N. 00139 del 04/04/2024 del Registro delle Determinazioni della AOO 089**Codice CIFRA (Identificativo Proposta):** 089/DIR/2024/00148

OGGETTO: [ID VIP 9382] - Parco agrivoltaico "FV-Pinicelle", della potenza di 29,328 MW e delle relative opere di connessione alla RTN, da realizzarsi nel Comune di Brindisi (BR).

Istanza per il rilascio del Provvedimento di VIA statale ex art. 23 del D.lgs. n. 152/2006 e ss.mm.ii.

Relazione tecnica a supporto dell'istruttoria sul progetto

Fig. 4 - Sub impianto 2 ricade parzialmente in buffer di 500m da impianto o stabilimento

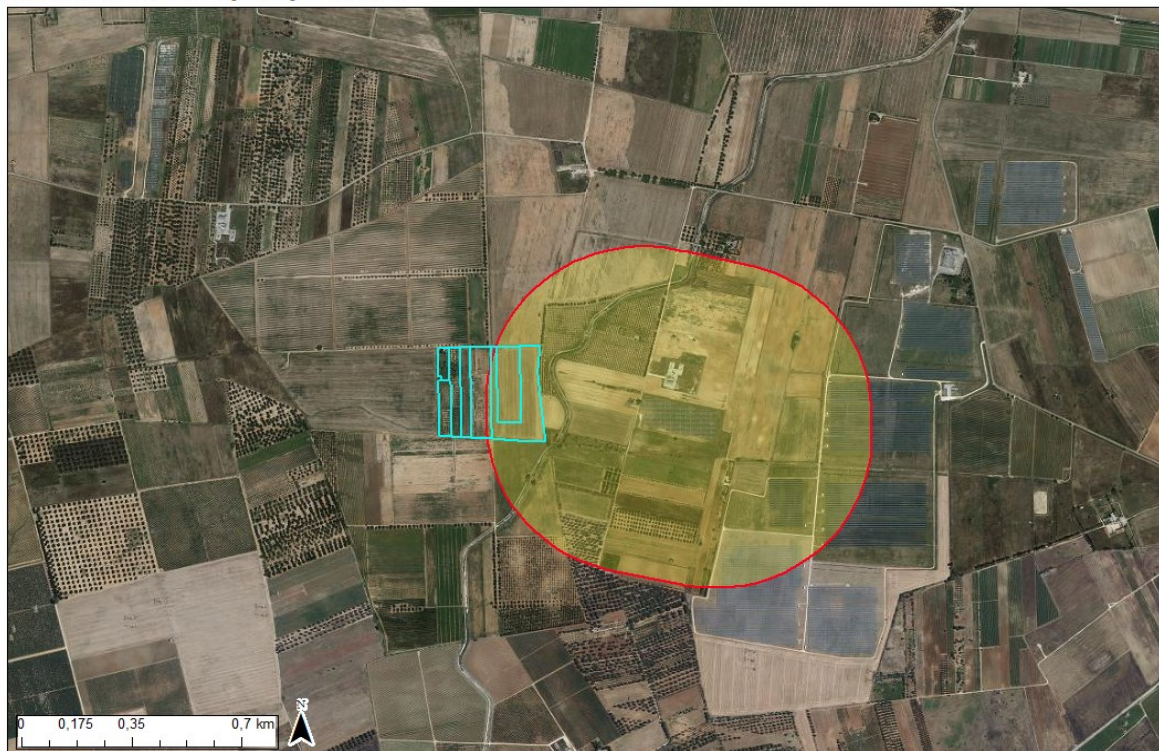
L'area dell'impianto **ricade parzialmente nella casistica di cui all'art. 20, co.8, lett. c ter.2, D.Lgs. n. 199/2021**, in quanto parte dei sub-impianti 2, 4 e 5 sono racchiusi entro 500 metri da un impianto o stabilimento. A parte ciò, come visibile nelle figure che seguono:

Fig. 9 - Estratto dallo studio d'impatto ambientale, fig. 3-31

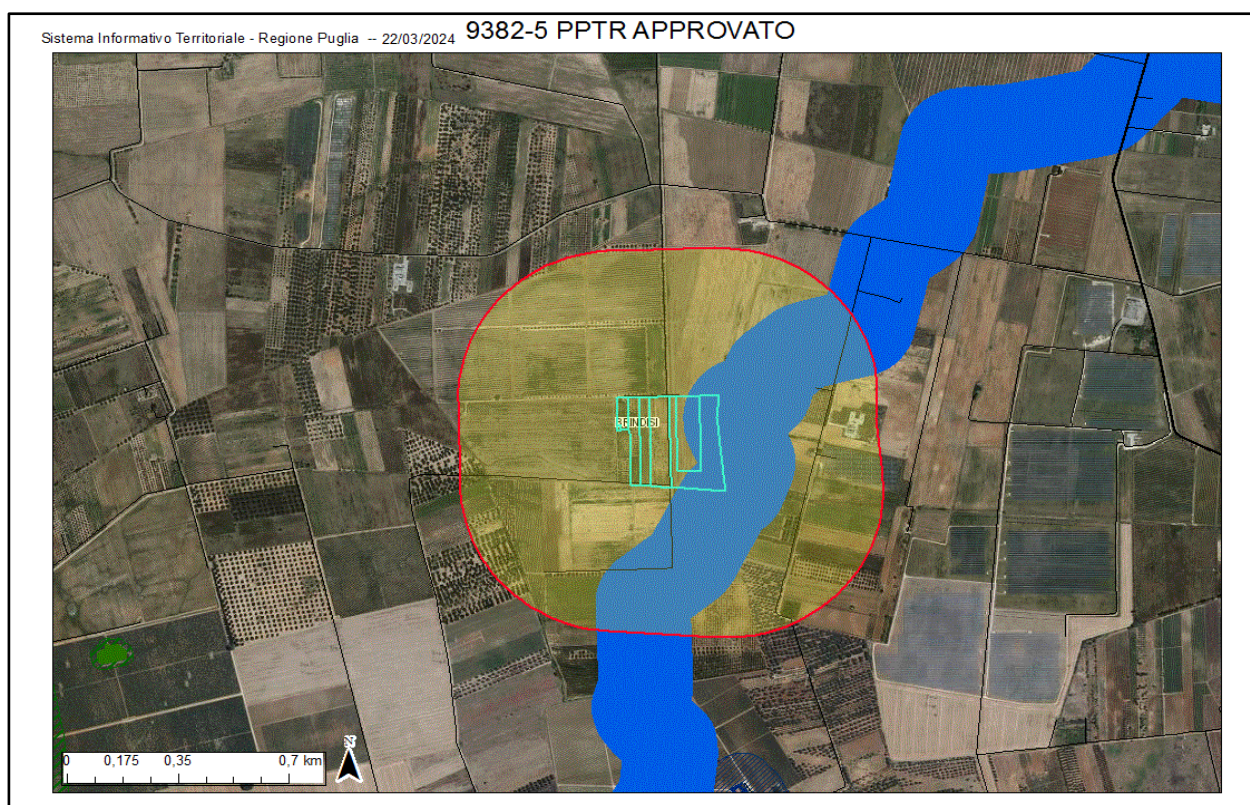
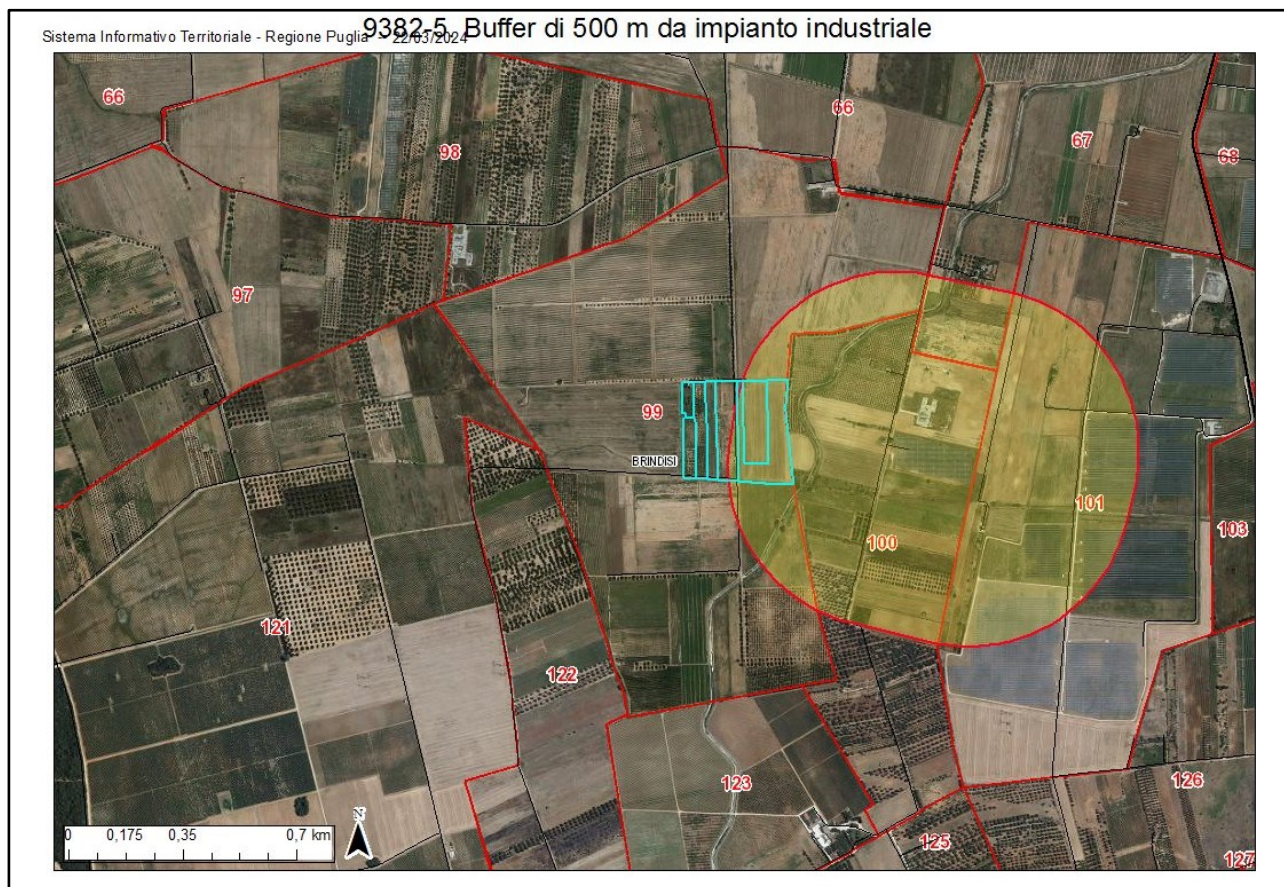
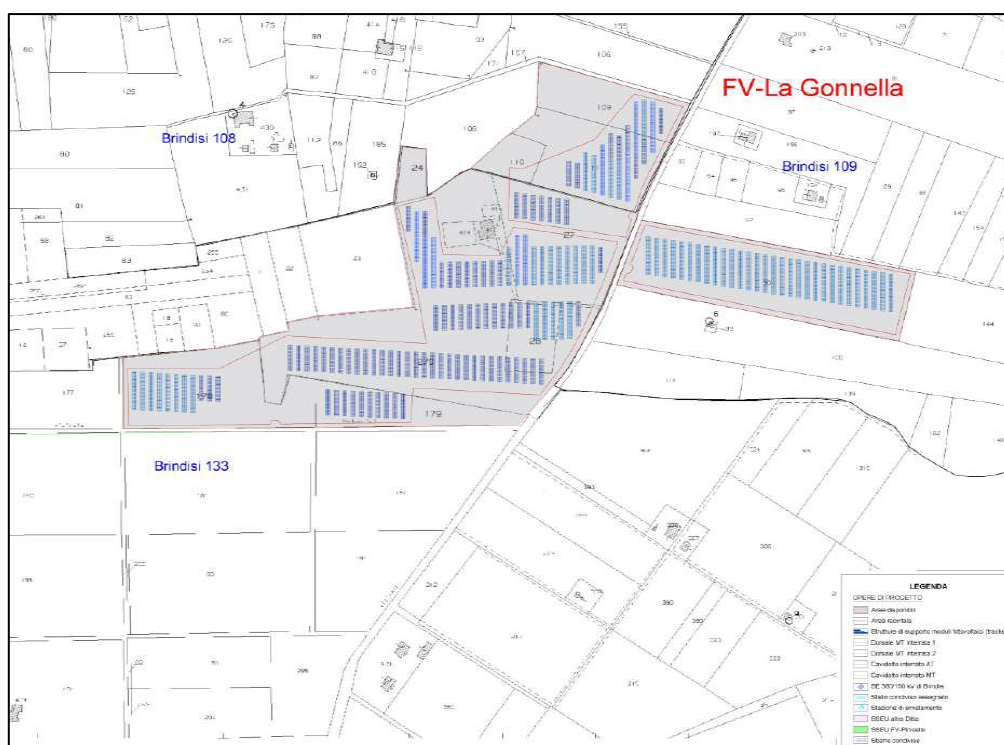
Si registra una differenza tra l'area indicata per il sotto impianto 5 (FV-La Gonnella, visibile in fig. 7 e 8) e l'area riferita al medesimo impianto riportata negli elaborati di progetto (fig. 9).

Figura 3-45 - Inquadratura dell'area d'intervento su PPTR - Carta della Struttura Idrogeomorfologica – Componenti idrologiche

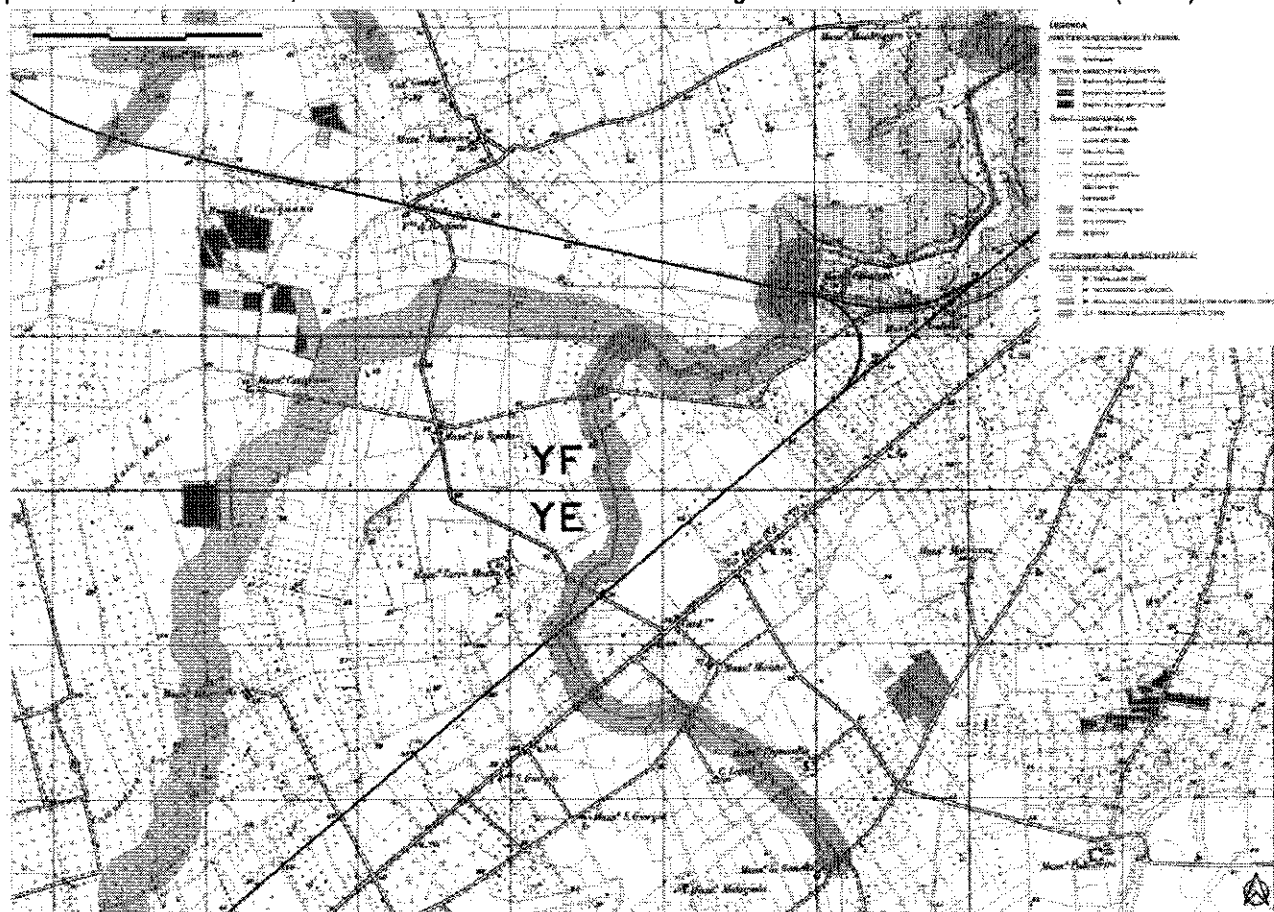
iscritti negli elenchi delle acque pubbliche (150 m)" e, lungo il percorso limitato alla Strada Provinciale 43 per Restinco e per un tratto di circa 200 m, l'area definita come "UCP - Reticolo idrografico di connessione della R.E.R. (100 m)".

Il proponente non ha sufficientemente relazionato in merito alla criticità ambientale sopra rappresentata
